ESTUDIO DE IMPACTO AMBIENTAL, CAT. I.

PRIMERAS ACLARACIONES

DRCL-SEEIA-AC-010-0103-2023, de 1 de marzo de 2023

“Estudio, Diseño y Construcción del Estadio de Beisbol Infantil y Softbol, Nueva Cancha Multiuso y Cancha de Futbol Sintética, en el Distrito de Portobelo, Provincia de Colón”

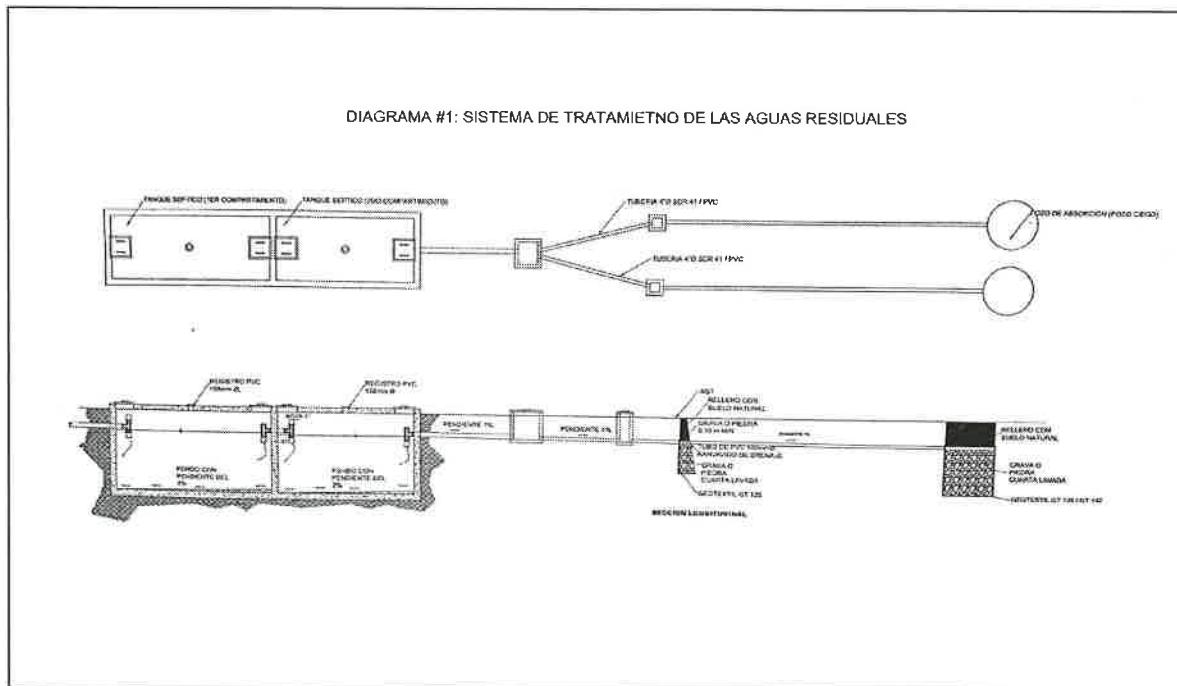
- a. **Qué sistema de tratamiento de aguas residuales será instalado para el desarrollo del proyecto.**

RESPUESTA.

El sistema de tratamiento de las aguas residuales será mediante un sistema de tanque séptico de 3,000 galones aproximadamente, el cual estará compuesto de un sedimentador primario de dos compartimientos y un sistema de infiltración al suelo. El manejo de este sistema de tratamiento se dará de acuerdo con la normativa aplicable en Panamá, Reglamento Técnico de la Norma Copanit-35-2019, aprobado mediante Resolución N°58 del 27 de junio de 2019.
